# 大飯発電所3号炉 高経年化技術評価 審査会合における指摘事項の回答

関西電力株式会社

2021年9月30日

2021年8月5日審査会合における指摘事項は以下のとおり。

**図 原子炉格納容器バウンダリ機能に係るリークパス**

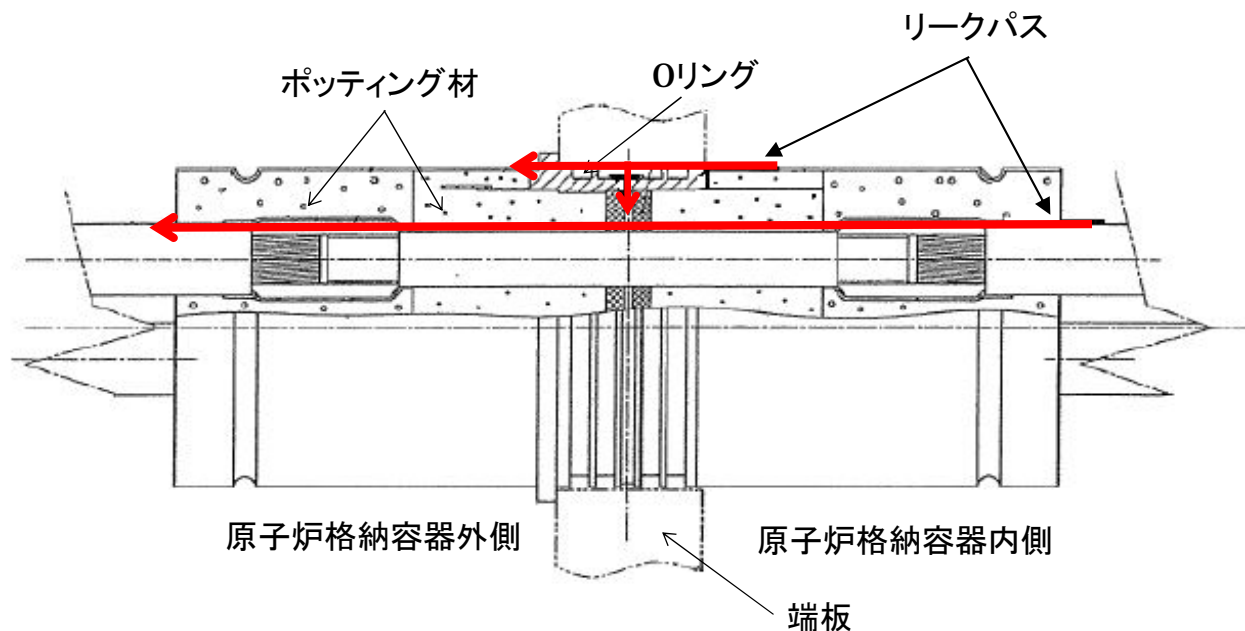
No	指摘／質問事項	回答
① (絶縁低下)	電気ペネトレーションの気密性低下事象について事象分類の考え方を整理すること	本日回答
② (コンクリート 構造物)	気中帯、干満帯での塩分浸透の分析方法について土木学会での考えの取扱いを補足説明資料に追記すること	本日回答

ポッティング材(エポキシ樹脂)は有機物であり、熱および放射線により経年劣化が進行し、接着力の低下により気密性が低下した場合、図に示すようにリークパスが原子炉格納容器内より原子炉格納容器外側まで至ることによって、原子炉格納容器バウンダリに係る気密性低下を起こす可能性がある。

また、Oリング(EPゴム)は有機物であり、熱および放射線により経年劣化が進行し、気密性が低下した場合、図に示すようにリークパスが原子炉格納容器内より原子炉格納容器外側まで至ることによって、原子炉格納容器バウンダリ機能に係る気密性低下を起こす可能性がある。

原子炉格納容器バウンダリ機能に係る気密性低下は、6事象以外の事象であるが、劣化対象となる部位(有機物)および起因となる要因は絶縁低下と同じであり、また、同じ長期健全性試験(電気ペネトレーションの要求機能を踏まえた設計、試験、認定に係る要件を定めた規格 IEEE Std.317-2013に準拠。同一供試体に対して判定試験のみ絶縁低下の確認試験とは別に実施。)にて検証していることから、原子炉格納容器バウンダリ機能に係る気密性低下を絶縁低下と同等の○事象(高経年化対策上着目すべき経年劣化事象)として評価することとする。

### b. データを選定した回帰分析の結果 (塩化物イオン濃度の測定結果および拡散方程式のグラフ)

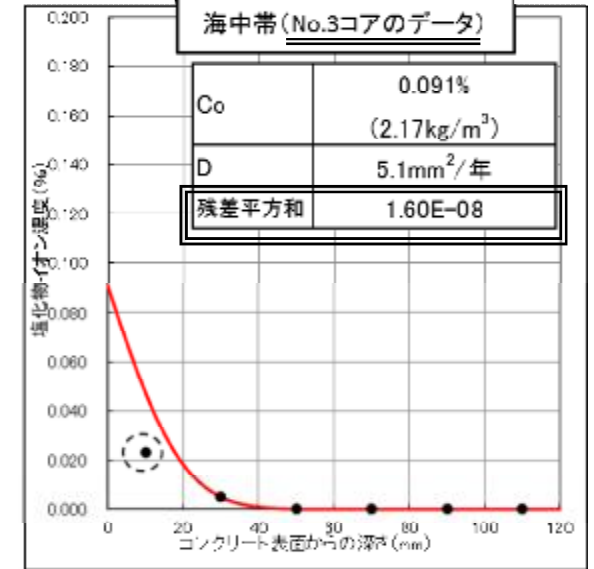
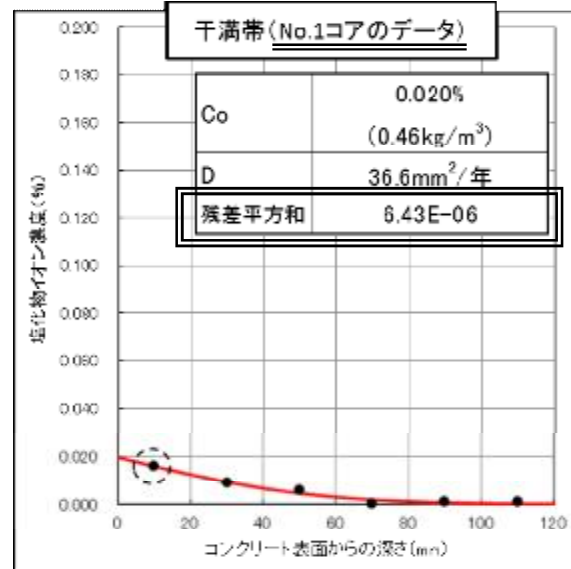
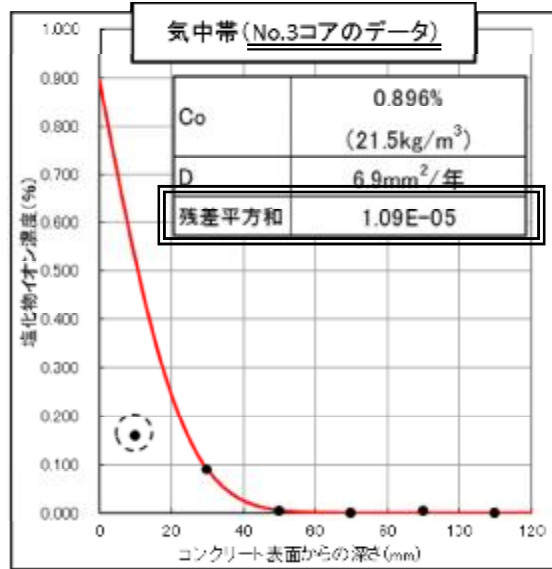
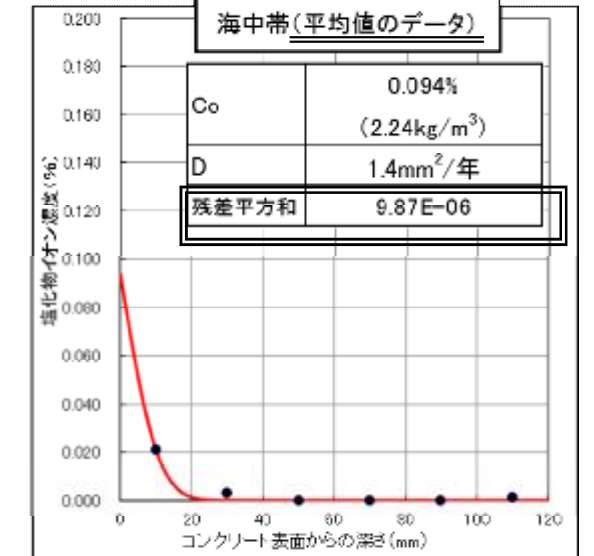
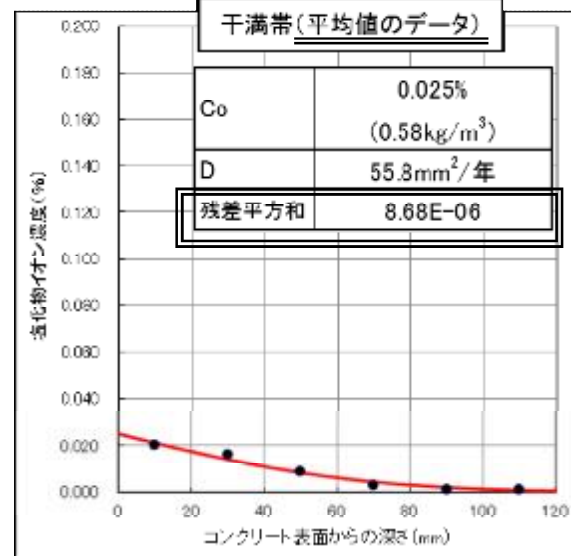
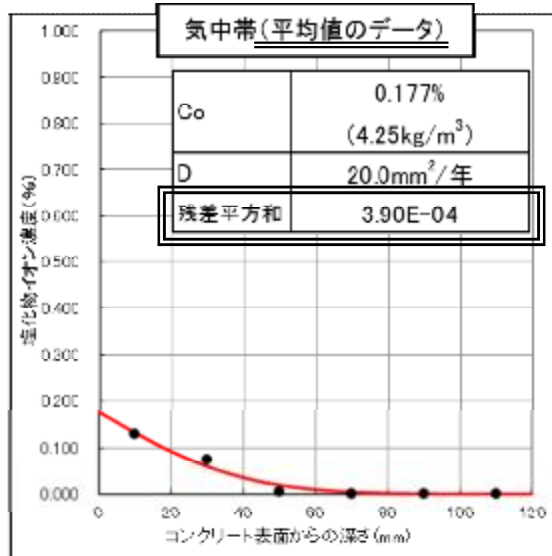
- ①塩化物イオン濃度は、気中帯、干満帯および海中帯のそれぞれに対して、3箇所(No.1、No.2、No.3)のコア採取により実施をしている
- ②拡散方程式(D及びC<sub>0</sub>)は、気中帯、干満帯および海中帯のそれぞれに対して、測定された塩化物イオン濃度を回帰分析することで評価する。評価はコア(No.1、No.2、No.3)の平均値を用いる場合と、コア(No.1、No.2、No.3)の単独値を用いる場合の双方について実施した
- ③回帰分析に当たっては、土木学会規準「実構造物におけるコンクリート中の全塩化物イオン分布の測定方法(案)(JSCE-G 573-2003 コンクリート委員会・規準関連小委員会)」<sup>※1)</sup>を参考に、中性化の影響を考慮し、コンクリート表面に近い領域(0~20mm)の測定値を用いる場合と用いない場合の影響を検討し影響の大きな方を採用した

#### 塩化物イオン濃度測定結果コア(No.1、No.2、No.3)の単独値を用いて回帰分析を行った結果

見直し後

#### 塩化物イオン濃度測定結果コア(No.1、No.2、No.3)の平均値を用いて回帰分析を行った結果

見直し前
